工程名称 开元壹号62#地块

子 项 51#~58#楼、幼儿园、开闭所垃圾站、地下车库(一期)

设计变更, 补充通知单

建施变更025

52#楼三十三层局部平面图 1:100

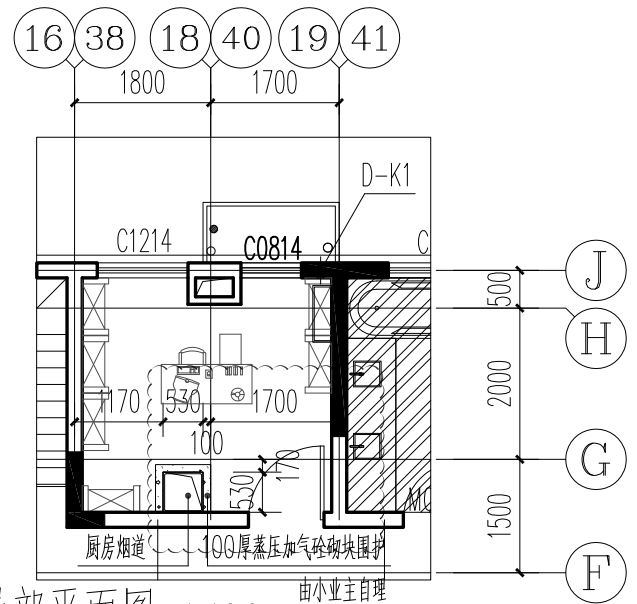
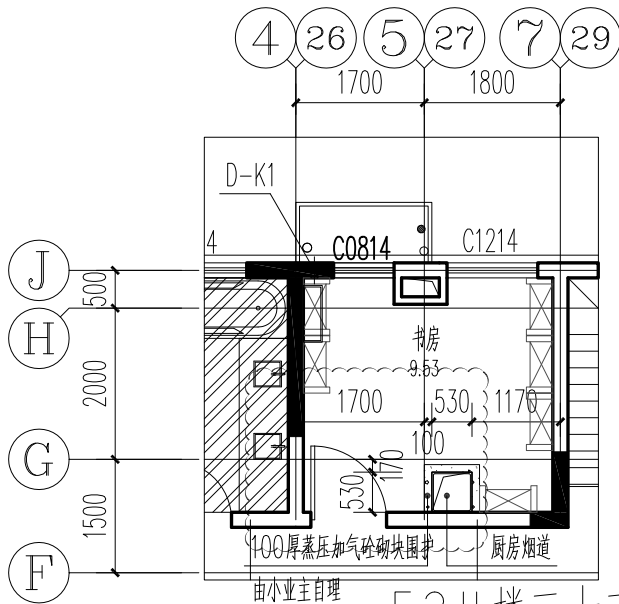
修改内容: 1. 52#、57#33层C1和C1'户型书房内补充遗漏的厨房烟道井, 并将书房门改为平开门, 重新定位, 如下图:
